改善箇所説明図

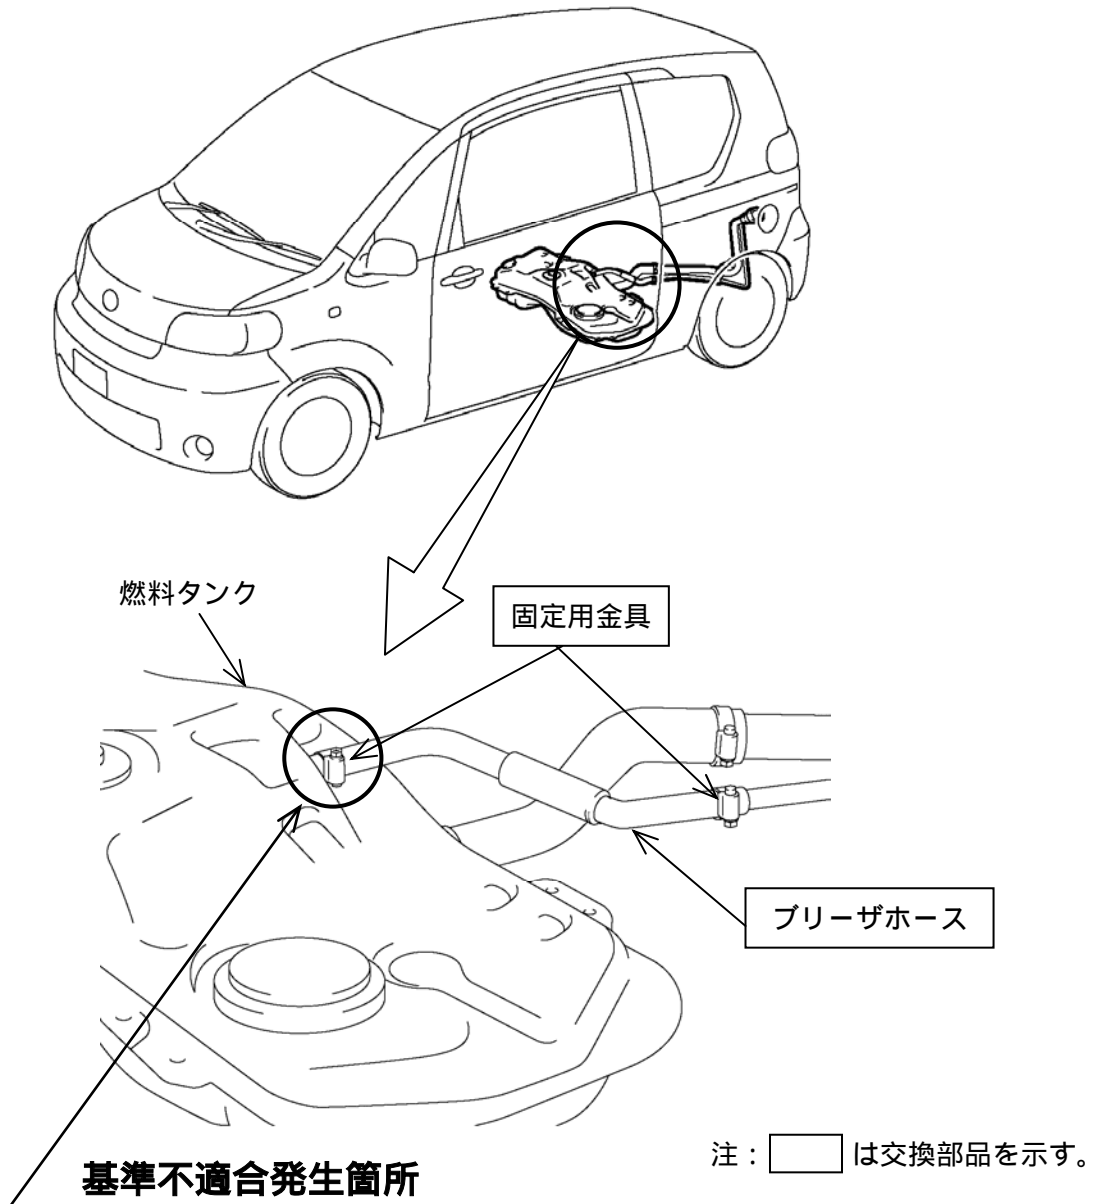
4輪駆動車の燃料タンク組付け時にプリーザホース（給油時に燃料タンク内の空気を逃がすホース）の固定用金具を過度に締め付けたものがあるため、当該ホースに亀裂が発生するものがある。そのため、そのままの状態で使用を続けると、亀裂が進行し、最悪の場合、当該ホースが破断し燃料が漏れるおそれがある。

全車両、当該ホースおよび固定用金具を新品と交換し、固定用金具を正規に締め付ける。

改善済車両には車台番号打刻位置の左上部に黄ペイントを塗布する。
